II. Wettbewerb für eine reformierte Kirche mit Kirchgemeindehaus in Zürich-Unterstrass.

II. WETTBEWERB FÜR EINE REFORM. KIRCHE MIT KIRCHGEMEINDEHAUS IN ZÜRICH-UNTERSTRASS.

Ueber die hier zur Darstellung gelangenden Entwürfe entnehmen wir dem Bericht des Preisgerichts:

1. Rang, zur Ausführung empfohlen. — Arch. Martin Risch, Zürich.
Modellbild aus Westen und Lageplan 1 : 2500.

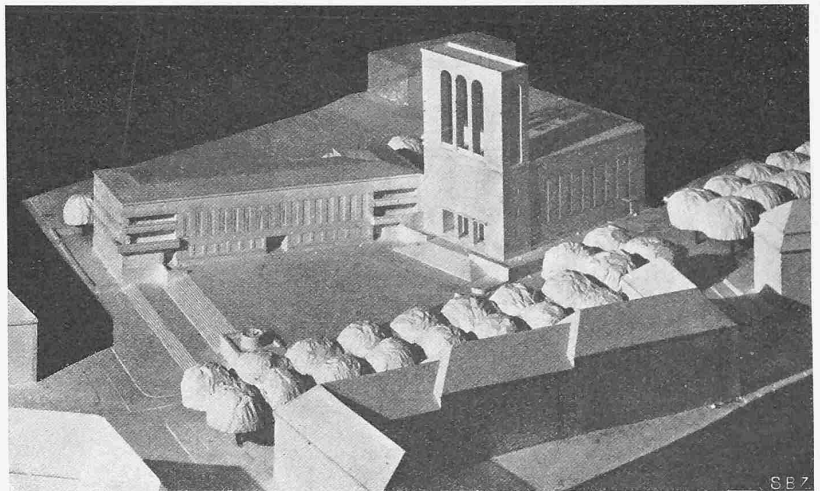
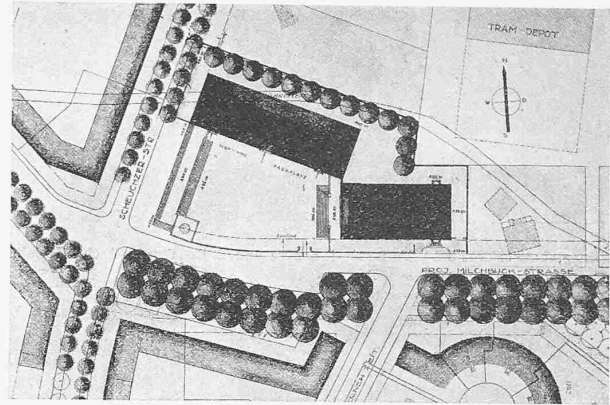
Projekt Nr. 7, „Ein' feste Burg“. Die Unterbringung der verlangten Räume in zwei Baukörper, die Kirche und das Gemeindehaus, einschliesslich aller weiteren Räume, führt zu einer klaren Formulierung der gestellten Aufgabe, bei guter Auswertung des Baugeländes. Die vorgeschlagene Abweichung der südlichen Bebauung an der projektierten Milchbuckstrasse ist nicht nötig. Die Kirche hat in diesem Projekt eine schöne Gestaltung im Aeussern und Innern erfahren, es wird der Grundriss den Forderungen des protestantischen Kirchendienstes durchaus gerecht. Die Anlage einer zweiten Empore und die Durchführung des Pfeilersystemes über der Kanzelwand sind fragwürdige Anordnungen. Nicht annehmbar ist die Unterbringung des Krankenmobiliarmagazins unter der Sängerempore. Die gute räumliche Organisation des Gemeindehauses, bestehend aus drei

Bauteilen, dem Gemeindehaus und den beiden Wohntrakten für die Pfarr-, Sigristen- und Schwesternwohnungen ist vorteilhaft hervorzuheben, insbesondere betrifft dies die räumliche Trennung der Pfarrwohnungen. Dagegen leidet diejenige auf der Ostseite allzusehr unter der Nähe der Kirche. Gänzlich unannehmbar und einen Tadel verdient die unorganische kulissenhafte Verbindung von Kirche und Kirchgemeindehaus, die lediglich vermittelt einer kurzen Verbindungsmauer hergestellt wird. — Neben dem gelungenen Aufbau der Bauanlage mit gut gestaltetem Vorplatz verdient die massvolle, einheitliche architektonische Durchbildung Erwähnung, wobei eine Steigerung der Wirkung der Kirche in einem Turmaufbau mit offenen

Schafföffnungen und sichtbarer Glockenstube erreicht wird. Diese Lösung ist für die gegebene Situation ohne Zweifel bedeutsam und dürfte im Kranze der zürcherischen Kirchen zu einer wesentlichen Bereicherung werden. Das Projekt zeichnet sich aus durch Grösse und Einheit der Idee, verliert jedoch durch den ungelösten Zusammenschluss der beiden Baukörper. — Baukosten 2 050 000 Fr.

2. Rang, Entwurf Nr. 3. — Verfasser J. Schütz und E. Bosshardt, Arch., Zürich. — Süd- und Westfassade 1:1000.

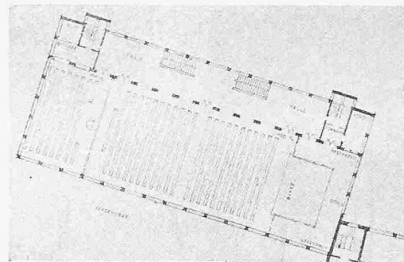
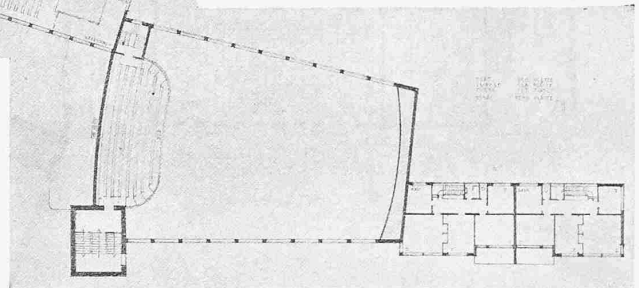
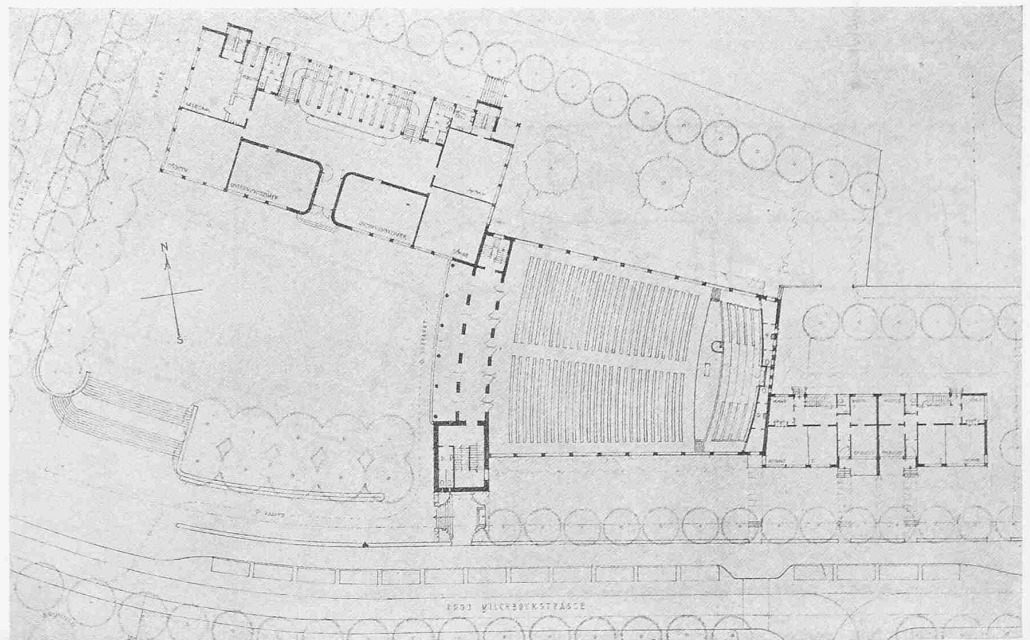
Projekt Nr. 3, „Dominante“. Die ganze Bau-Gruppe mit erhöhter Lage der Kirche und dominierendem Turm ist gut proportioniert und eindrucksvoll. Die Zugänge und erforderlichen Zufahrten zu Kirche und Kirchgemeindehaus sind gut. Die richtige Ausnützung der Sonnenlage für alle Aufenthaltsräume und Wohnungen ist anzuerkennen. Diesen Vorzügen des Projektes sind jedoch einige erhebliche Mängel gegenüber zu stellen: Das Kubikmass des umbauten Raumes ist zwar ein relativ geringes, aber es ist darauf hinzuweisen, dass viele Räume zu klein bemessen und Sitzplatzbreiten zu knapp berechnet sind. Für die Entleerung der Kirche fehlen genügende Nebenausgänge. Die Stellung der Kanzel vermag nicht voll zu befriedigen. Die Art der Belichtung des Unterrichtszimmers und des Zimmers für Söhne ist zu bemängeln. Es wäre wünschenswert gewesen, die Pfarrwoh-

nungen optisch besser zu trennen, insbesondere liegen die Eingänge zu nahe beisammen, auch wirkt das an die Kirche angebaute Pfarrhaus als Anhängsel. Der Windfang des Kirchgemeindehauses ist zu schmal bemessen. Der Vorschlag einer Kinokabine für den Saal ist zu begrüßen, doch darf diese nicht durch die Schwesternwohnung zugänglich sein. So vorteilhaft die Baugruppe nach dem Modell als harmonisches Ganzes in Erscheinung tritt, so zeigen die Fassaden doch eine gewisse Unstimmigkeit in dem Verhältnis der Fenster und in der Auflösung der Flächen. Kostensumme 1440 000 Fr.

3. Rang, Entwurf Nr. 6.
Verfasser Steger & Egender, Architekten, Zürich.

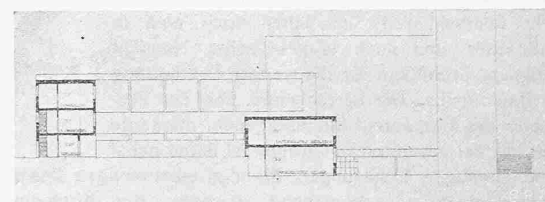
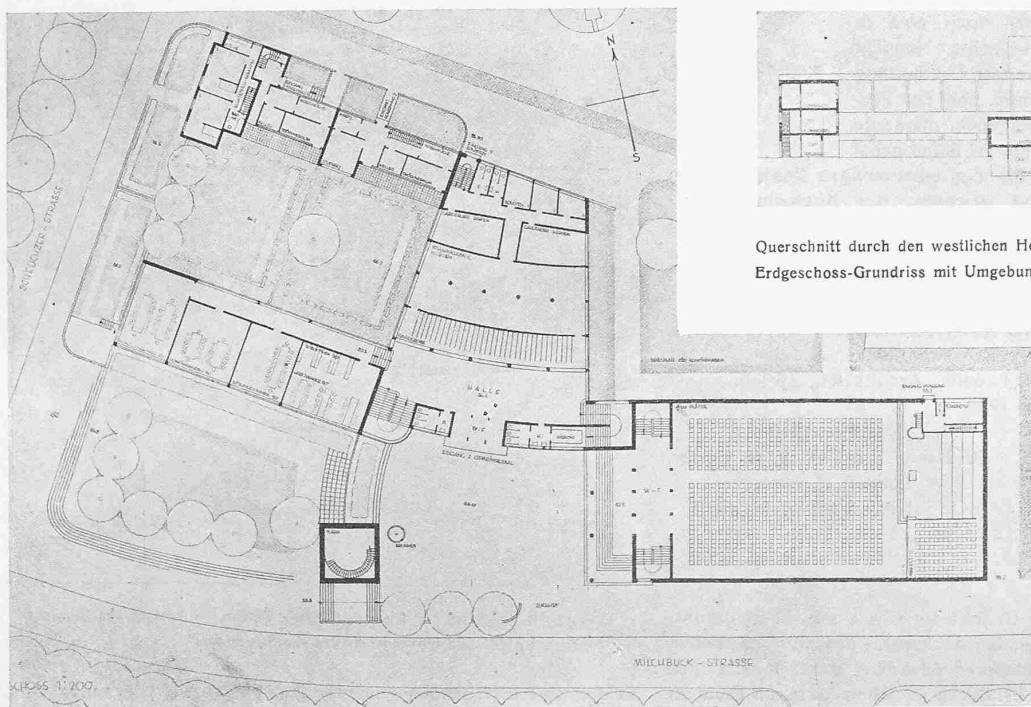
Projekt Nr. 6, „Organisation“. Die Formung der Baukörper mit den flachen Dächern ist offensichtlich darauf angelegt, zu den mit hohen Dächern versehenen Häusern der Nachbarschaft einen wirksamen Kontrast dadurch zu schaffen, dass die Höhendimensionen möglichst unterdrückt wurden und nur der im Vordergrund stehende als sichtbare Skelettkonstruktion aufzuführende Turm den Platz

beherrschen sollte. Dieser an sich interessante Turm verdeckt aber in unliebsamer Weise die Kirche und die Eingänge zu Kirchengemeindehaus und Kirche. Die starke Auflösung der Bauanlage und die damit in Zusammenhang stehende Aufteilung des Geländes ist ein wesentlicher Nachteil des Projektes. Die Ausgangstüren im Windfang der Kirche sind teilweise im Verhältnis zu den Emporentreppenläufen ungünstig platziert. Auch ist die Anlage einer einzigen Ausgangstüre auf der Empore ein Fehler. Ferner ist im Saalbau die Anlage von Sitzreihen bis zu 33 Plätzen zu beanstanden. Die östliche Pfarrwohnung ist beengt und beschattet. Wohl zeigt sich in der Gestaltung des ganzen Projektes ein starker einheitlicher Wille, ohne jedoch zu einer überzeugenden Lösung zu gelangen. — Baukosten 1777 000 Fr.

4. Rang, Nr. 4. Arch. Schneider & Landolt, Zürich. — Ansicht aus Südwest, Grundriss 1 : 1000 und Innenansicht des Kirchenraums.

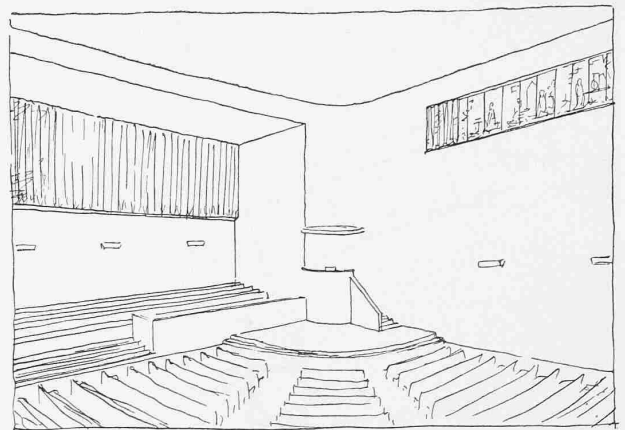
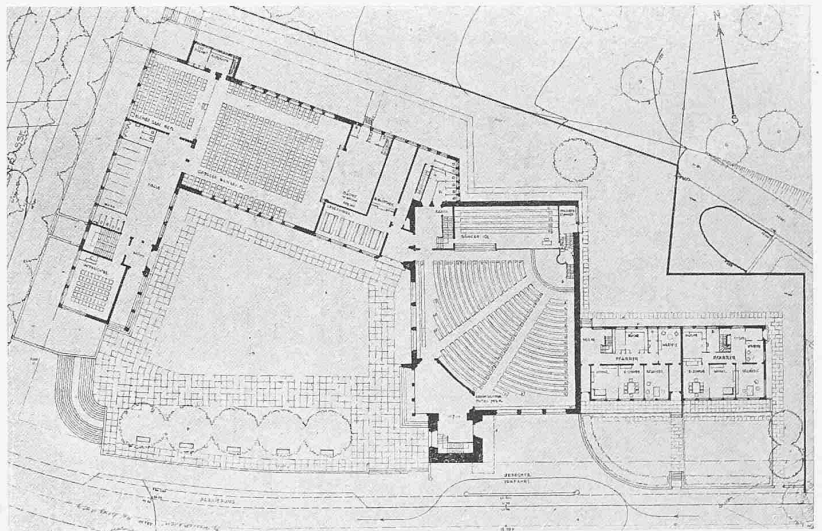
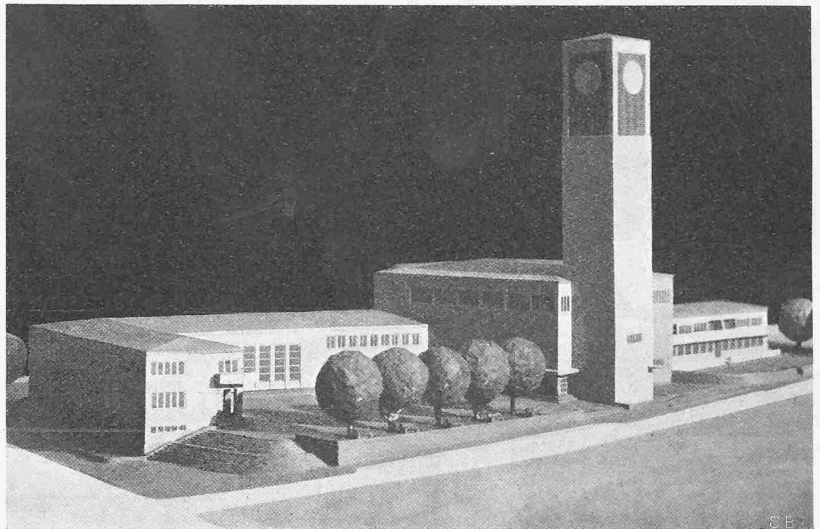
Projekt Nr. 4, „Liturgie“. Der Entwurf sieht eine klare Gliederung der Baukörper vor. Ein gut proportionierter Kirchenvorplatz vermittelt den Zugang zur Kirche und bringt die durch Saalbau, Kirche und Turm erzielte Staffelung wirksam zur Geltung, dagegen entspricht die Grundrissdisposition nicht den Vorzügen der äusseren Gestaltung. Der Kirchenraum erscheint nicht ausreichend überlegt. Die Diagonalstellung von Kanzel und Gestühl zum Kirchenraum ergibt in Verbindung mit dem räumlich ungelösten Vorraum eine gewisse Unübersichtlichkeit und Unruhe, die durch die asymmetrisch angeordnete Orgel und Empore noch verstärkt wird. Ebenso lässt der einseitige Zugang zu den Sälen an Uebersichtlichkeit zu wünschen übrig und auch die Unterrichts- und sonstigen Räume sind schwer auffindbar. Einzuwenden ist ferner, dass Lesezimmer und Bibliothek durch den Saal von den Unterrichtsräumen getrennt sind. — Kosten-summe 1750 000 Fr.
